リコール情報：W230・MEGURO S1

(2026年6月11日届出)

リコール届出番号	5830	リコール開始日	令和8年6月11日
不具合の部位（部品名）	方向指示器（シグナルランプ）		
基準不適合状態にあると認める構造、装置又は性能の状況及びその原因	方向指示器（シグナルランプ）において、バルブ製造時の工程管理が不適切なため、バルブ内に異物が混入している、または、バルブにひび割れが生じているものがある。そのため、早期にフィラメントが損傷し、シグナルランプが点灯しないおそれがある。		
改善措置の内容	全車両、シグナルランプのバルブを良品に交換する。		
発見の動機	市場からの情報による。		
自動車使用者及び自動車特定整備事業者等に周知させるための措置	<ul style="list-style-type: none"><li>• 使用者：ダイレクトメール等で通知する。</li><li>• 自動車特定整備事業者等：日整連発行の機関誌に掲載する。</li><li>• 弊社のインターネットホームページに掲載する。</li></ul>

改善箇所説明図

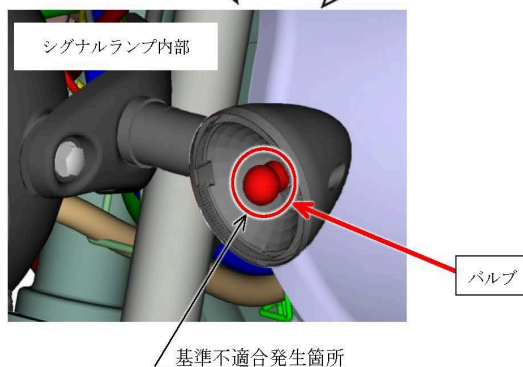
（ 方向指示器（シグナルランプ）において、バルブ製造時の工程管理が不適切なため、バルブ内に異物が混入している、または、バルブにひび割れが生じているものがある。そのため、早期にフィラメントが損傷し、シグナルランプが点灯しないおそれがある。 ）

全車両、シグナルランプのバルブを良品に交換する。

注： は交換する部品を示す。
